Modulo per la presentazione delle osservazioni per i piani/programmi/progetti sottoposti a procedimenti di valutazione ambientale di competenza statale

ID: Codice procedura (ID_VIP/ID_MATTM): 12691

“Progetto di un impianto eolico denominato “Pitigliano” ubicato nei comuni di Pitigliano (GR) e Sorano (GR) costituito da 20 (venti) aerogeneratori di potenza nominale 7,0 MW per un totale di 140,0 MW con relative opere connesse ed infrastrutture indispensabili”

TESTO DELLE OSSERVAZIONI

Immagine 3. Cumulo di una parte di impianti eolici, fotovoltaici e geotermici industriali in progettazione ed esistenti intorno all’eolico industriale “Pitigliano”.

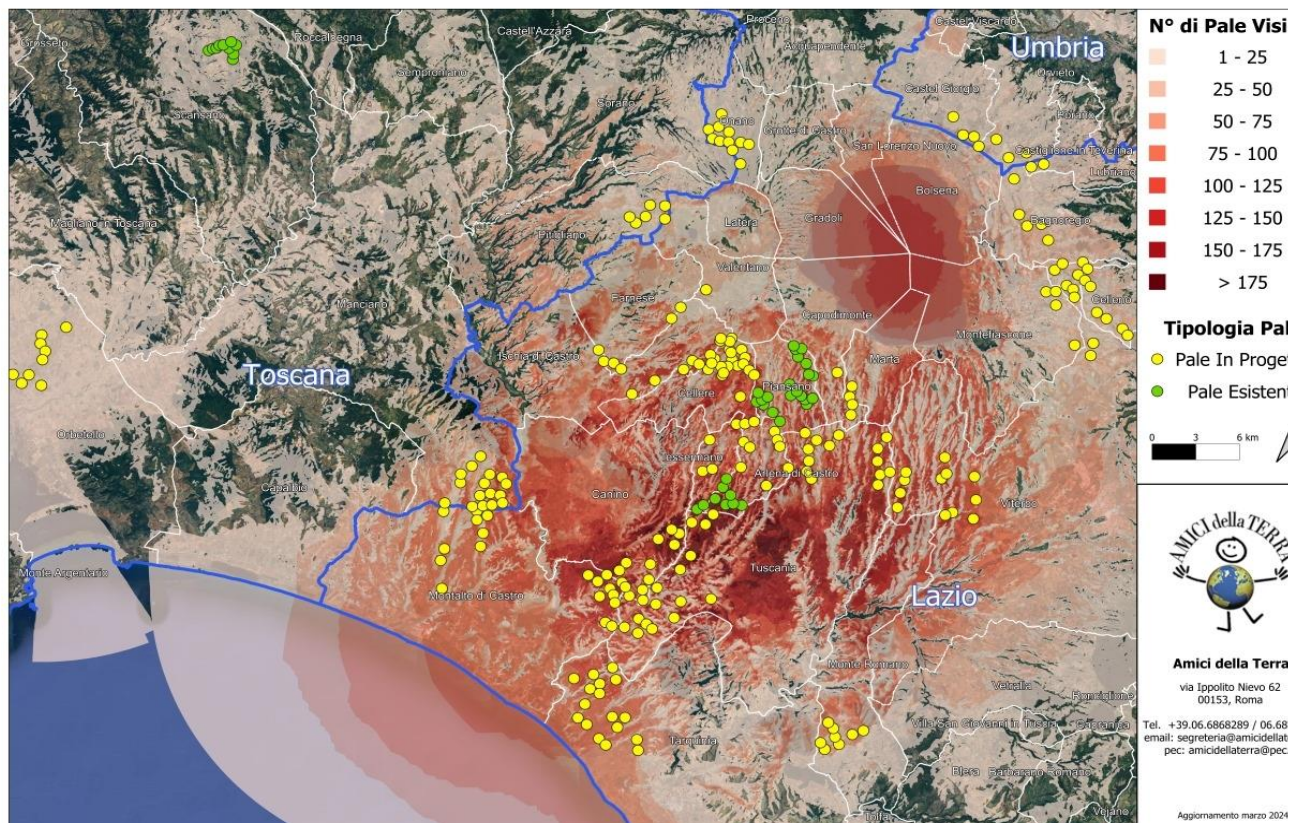
Tornando alle Linee guida nazionali, l’allegato IV dedica il paragrafo 3 agli impatti visivi e quelli sui Beni Culturali, Paesaggistici, Naturalistici e Culturali, dove viene detto che la valutazione dell’impatto visivo dovrà essere effettuata tenendo conto “**degli elementi caratterizzanti e qualificanti il paesaggio, effettuata alle diverse scale di studio (vasta, intermedia e di dettaglio...**”. Le analisi debbono non solo definire l’area di visibilità dell’impianto eolico industriale, **ma anche il modo in cui l’impianto viene percepito all’interno del bacino visivo**. Le analisi visive debbono inoltre tener in opportuna considerazione **gli effetti cumulativi derivanti dalla compresenza di più impianti**”. Nella Relazione Paesaggistica e nello Studio di Impatto Ambientale prodotte dalla proponente come già evidenziato è stato ignorato il vincolo paesaggistico di notevole interesse pubblico ex articolo 136 del Codice dei

Beni Culturali “*Ambito paesaggistico, geologico e geomorfologico dell’orlo della caldera di Latera ...*” Non vengono nemmeno citati gli impianti eolici in progetto al MASE, il “Rempillo” (6 aerogeneratori) e un altro in verifica amministrativa di 14 aerogeneratori e 72, 6 MW. Ad oggi nei territori di Pitigliano, Sorano e in quello limitrofo potenzialmente potrebbero essere insediati 40 aerogeneratori alti 200 metri e larghi 170. Ma la proponente non cita neanche altri impianti che creerebbero il cumulo e quindi maggiore impatto. Infatti, sul territorio della “Città del Tufo” (Sorano e Pitigliano) impatterebbero anche l’impianto eolico “Montarzo” di Onano con 13 aerogeneratori con le dimensioni ricordate, l’altro eolico industriale nel territorio di Valentano con sette aerogeneratori (stesse dimensioni), gli impianti di Farnese con un minieolico di 3 Torri alte 60 metri già installate in località Poggio del Crognolo e l’impianto eolico industriale “Vallerosa” (7 aerogeneratori alti 200 metri e larghi 158 metri) in procedura VIA presso la Regione Lazio. Inoltre, altri impianti del minieolico già presenti a Valentano, Cellere e Piansano e due progetti eolici industriali con le stesse dimensioni (200 m x 170 m) nel Comune di Ischia di Castro. La valutazione del cumulo non prende neanche in considerazione gli impianti industriali di fotovoltaico e agrivoltaico in progetto a Farnese, Valentano, Ischia di Castro, Cellere. L’impianto geotermico in procedura Via al MASE, progettato nella Caldera di Latera. Quindi è stata effettuata una valutazione del potenziale impatto cumulativo non veritiera a dispetto di quanto affermato dalla proponente che sostiene di aver preso in considerazione uno spazio di 10 km intorno al suo impianto per gli impatti che si creerebbero.

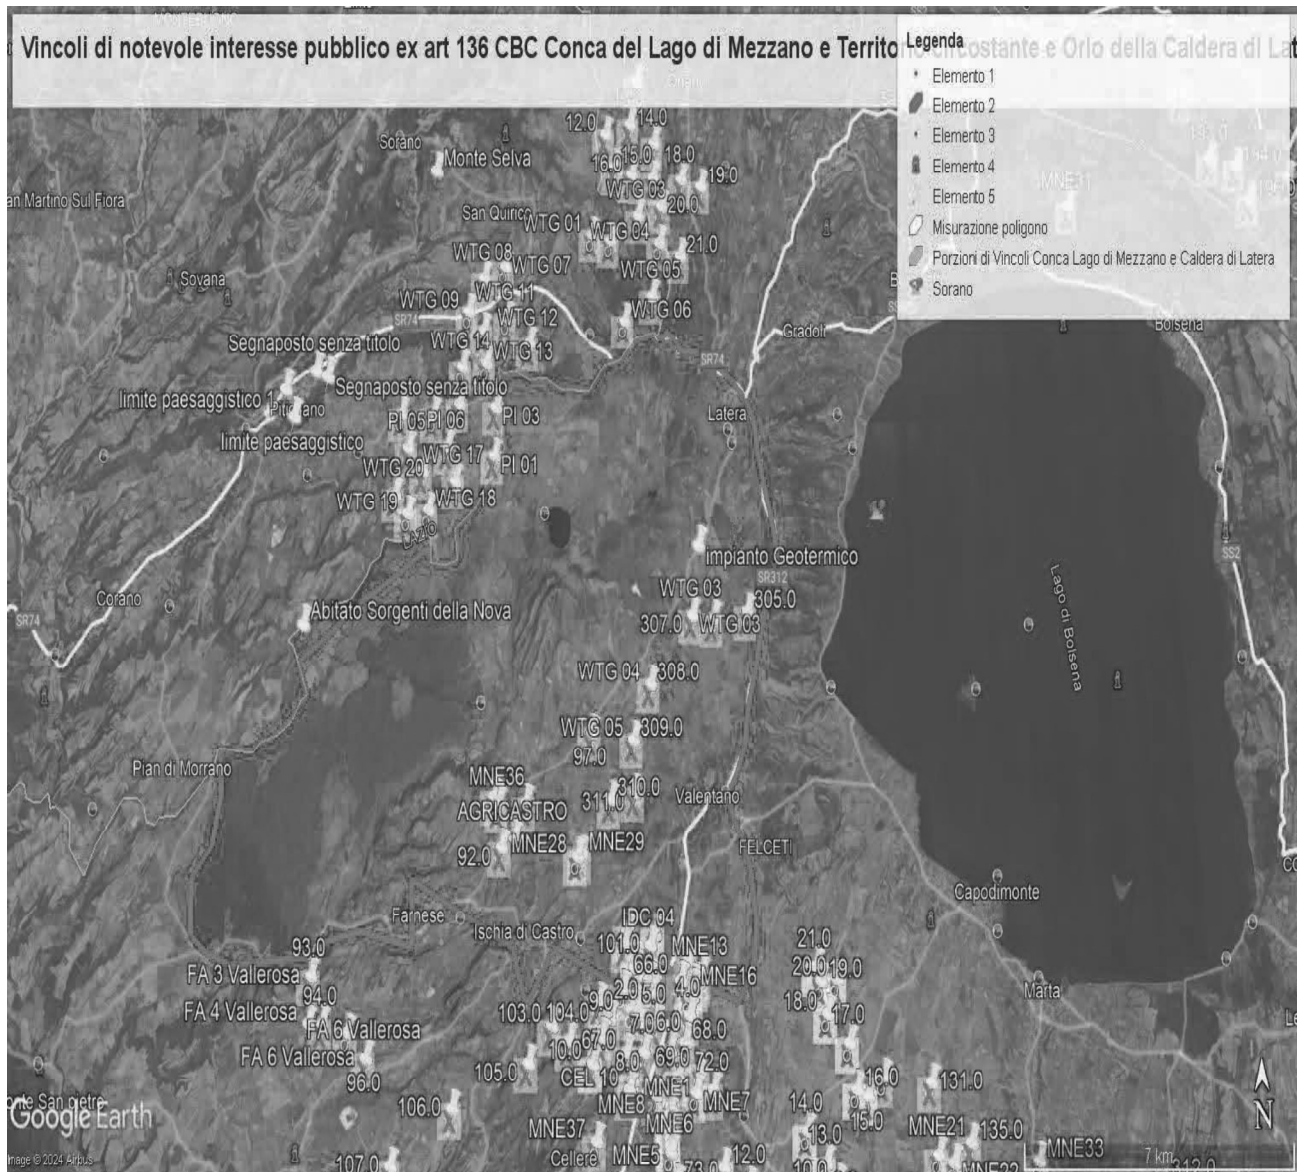
Come è illustrato nell'immagine si ribadisce che l'impianto industriale "Pitigliano" ricade completamente all'interno delle fasce di rispetto dei due vincoli di notevole

interesse pubblico e lambisce quelle di un terzo vincolo e quindi come affermato dal Consiglio di Stato nelle sentenze citate, l'impianto è insediato in area non idonea ai sensi dell'art. 20 comma 8 lettera c quater del D.Lgs. n. 199/2021 e ss.mm.ii al contrario di quanto sostiene la proponente.

IMMAGINE n. 2 Impianto eolico industriale “Pitigliano” e distanze aerogeneratori dai Vincoli della Conca del Lago di Mezzano...

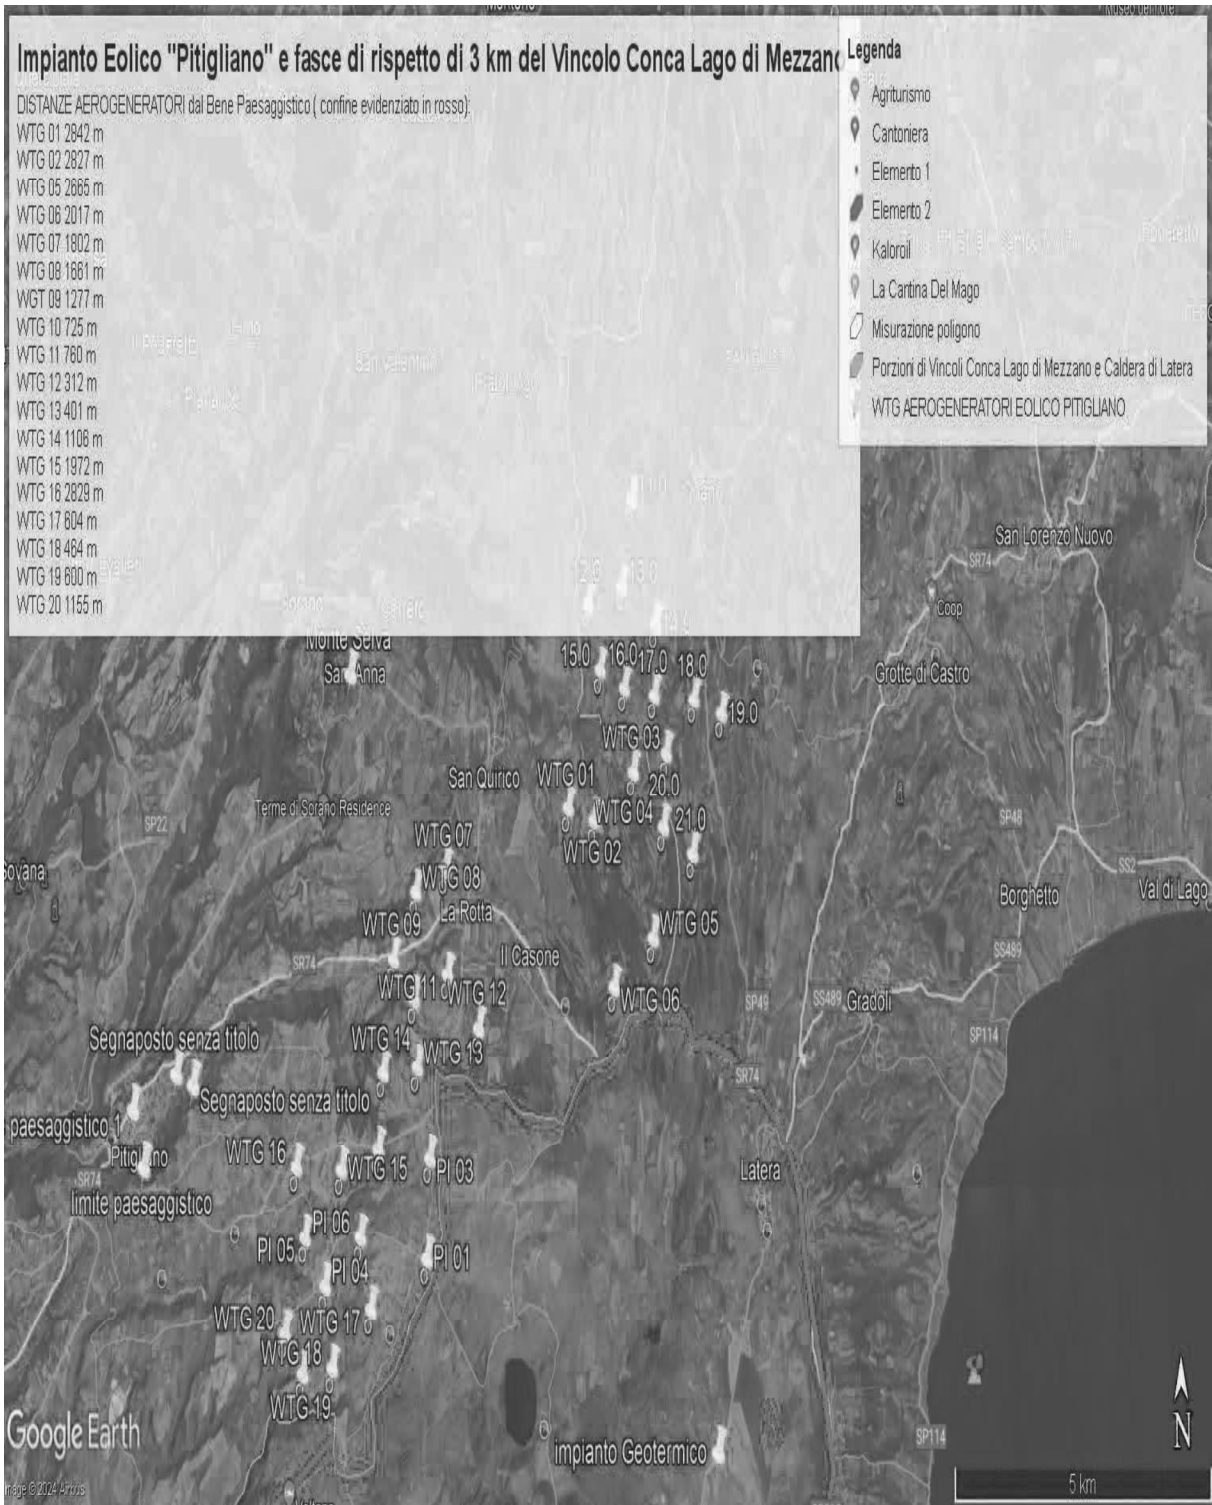
Al contrario si evidenzia che l'impianto eolico industriale citato non solo ricadrebbe con tutti e 20 gli aerogeneratori all'interno delle fasce di rispetto di 3 km di due vincoli paesaggistici di notevole interesse pubblico esistenti nella Regione Lazio e con una parte di essi nel vincolo paesaggistico del Centro abitato di Sorano (GR) quindi in aree non idonee all'installazione di impianti di energia rinnovabile. Addirittura, alcuni aerogeneratori sarebbero ubicati a poche centinaia di metri dai perimetri dei due vincoli paesaggistici laziali ex art 136 del CBC.

IMMAGINE n. 3 Impianto eolico industriale "Pitigliano" e distanze aerogeneratori dai Vincolo "Orlo della Caldera di Latera."

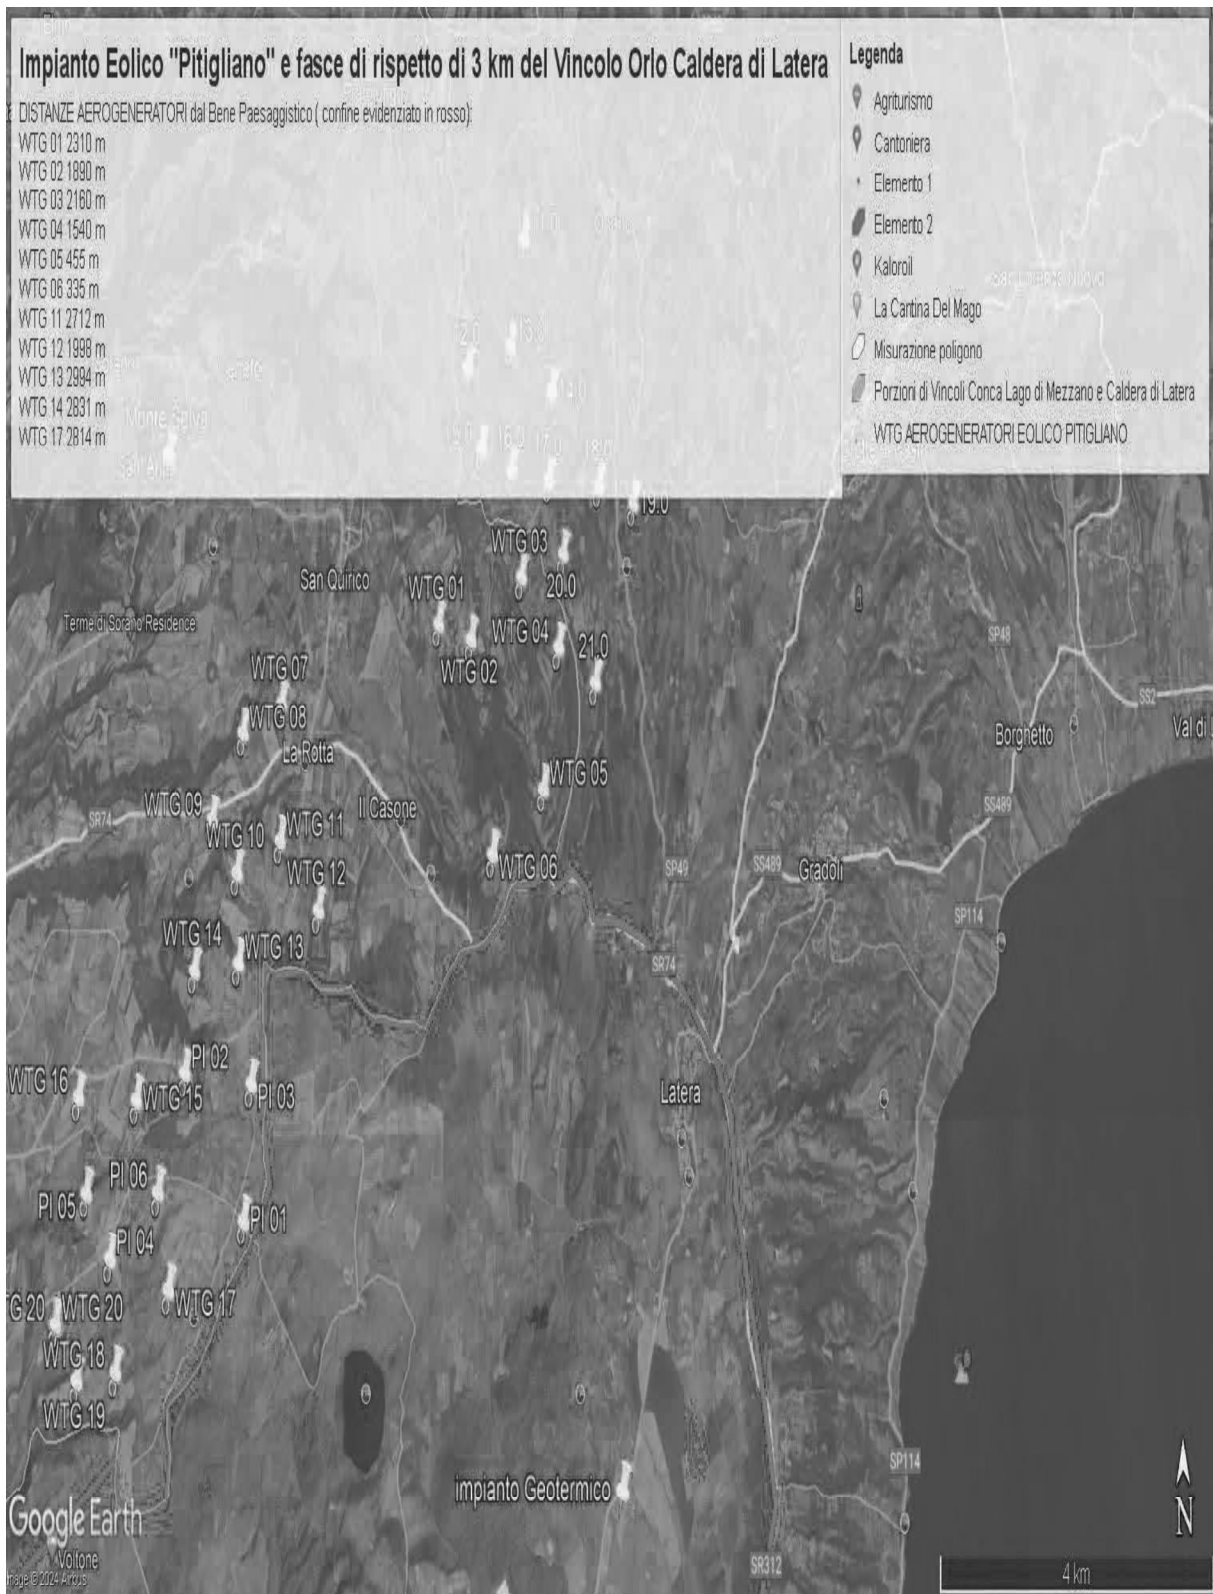
Concludendo, si evidenzia ancora che la proponente non effettuando la procedura prevista dalla Parte III delle Linee Guida nazionali ha ignorato un vincolo paesaggistico di notevole interesse pubblico istituito con un provvedimento del Segretariato regionale del Ministero della Cultura per il Lazio che ha emanato il Decreto di dichiarazione di notevole interesse pubblico n. 22 del 15.02.2024 ai sensi e per gli effetti dell'art. 136, co. 1, lett. c) e d) del decreto legislativo 22 gennaio 2004, n. 42, "Ambito paesaggistico, geologico e geomorfologico dell'orlo della caldera di

Latera e delle sue pendici interessate dai centri eruttivi periferici" nei comuni di CELLERE, FARNESE, ISCHIA DI CASTRO, LATERA, PIANSANO.
